15-0736

APROBACIÓN DEFINITIVA DEL PROYECTO

La Dirección General de Sostenibilidad de la Costa y del Mar, con fecha 18.2.2020, aprobó el informe de Supervisión y las Particularidades que han de regir la contratación del proyecto de “**Dragado ambiental de los sedimentos de la ría de O Burgo (A Coruña)**”, con un presupuesto base de licitación de **48.596.491,00 €**.

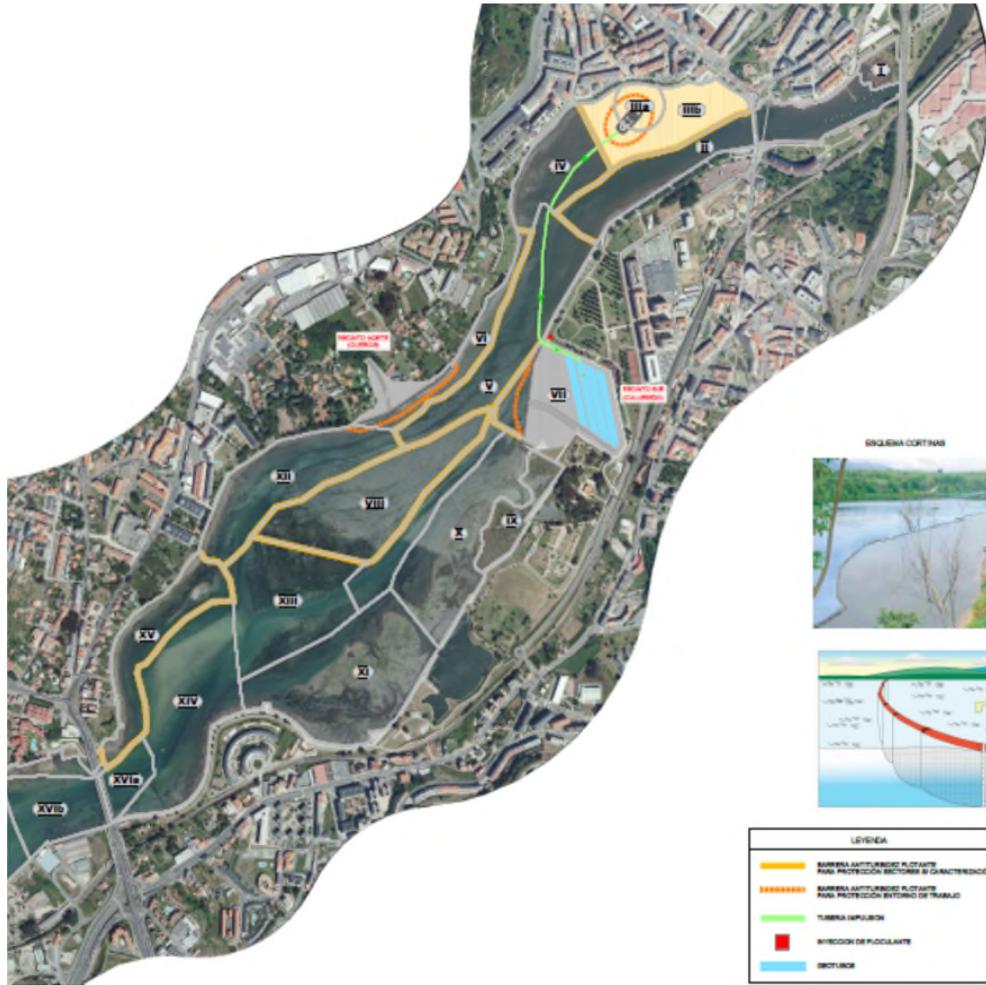
Respuesta:

El proyecto recoge las siguientes medidas preventivas:

- *Instalación de barreras antiturbidez:*
Como medida preventiva para evitar afecciones por turbidez a las aguas superficiales en la zona de dragado, se considera la utilización de barreras antiturbidez formadas por una cortina de geotextil dotada de flotadores en su parte superior, y un cable para anclaje provisional al fondo, en la parte inferior. La disposición propuesta, y que se refleja en el plano correspondiente del proyecto es:
 - *Aislamiento de sectores:* para evitar la mezcla de sedimentos entre sectores con distinta categorización y, por tanto, distinto procedimiento de gestión, se dispondrán, durante los trabajos de dragado en cada sector, barreras que delimiten dichos sectores.

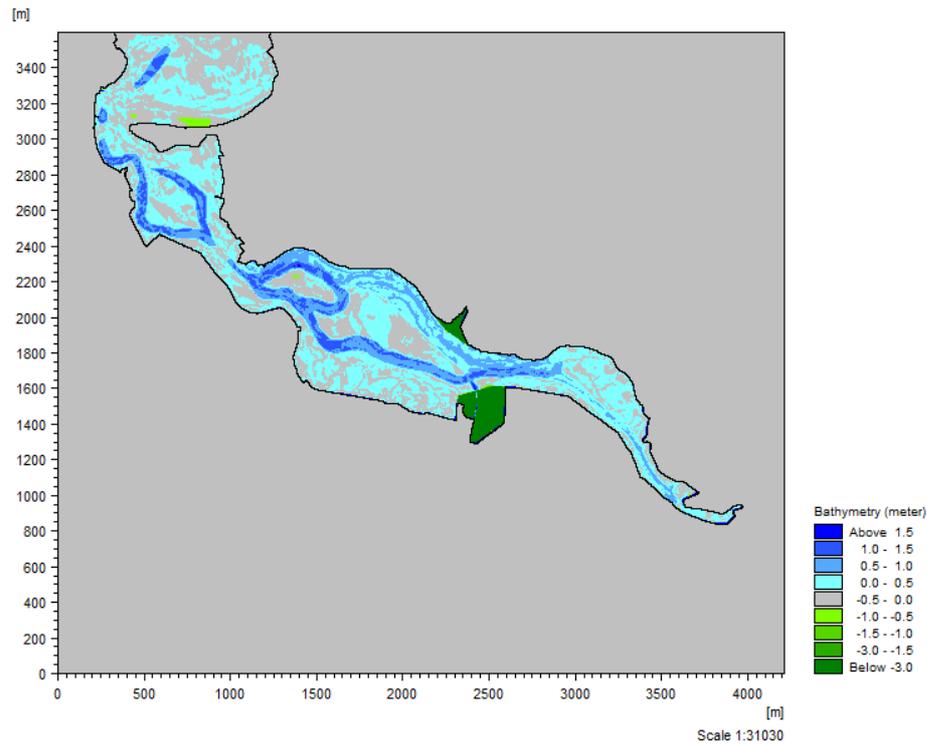
aspectos, en la salinidad de la zona, condicionando la superficie y distribución de los hábitats marismesños. Igualmente se debería haber tenido en cuenta la posible elevación del nivel de mar derivada de los procesos de cambio climático.

Por último y puesto que se van a realizar depósitos permanentes y temporales de material en la playa de Santa Cristina, además de un dragado de la zona del canal cercana, existiría un riesgo de alteración de la escasa vegetación dunar existente (se aprecia cambio batimétrico en mapa de la Figura 4.2 Anejo 4) que se cree que no ha sido adecuadamente documentado”

Con respecto a la posible influencia de la actuación sobre la salinidad de la ría de O Burgo hay que indicar que solo se produce un ligero incremento del prisma de marea del 0,2 %, por lo que no existirán variaciones significativas de la salinidad de la ría por el dragado y especialmente teniendo en cuenta que el régimen salino actual está fuertemente condicionado por el régimen pluviométrico de la cuenca. Por tanto tampoco se esperan variaciones en la distribución de hábitats marismesños por cambios en la salinidad derivados de la actuación.

En cuanto al cambio batimétrico de la zona de Santa Cristina se incluye a continuación una figura de la diferencia entre batimetrías (equivalente a la figura 4.2) pero con una escala de colores más precisa que permite verificar que las variaciones batimétricas en esta zona son muy pequeñas. Por otro lado en caso de verse alterada la vegetación dunar, muy poco relevante en esta zona, se procederá a la replantación de las especies afectadas.
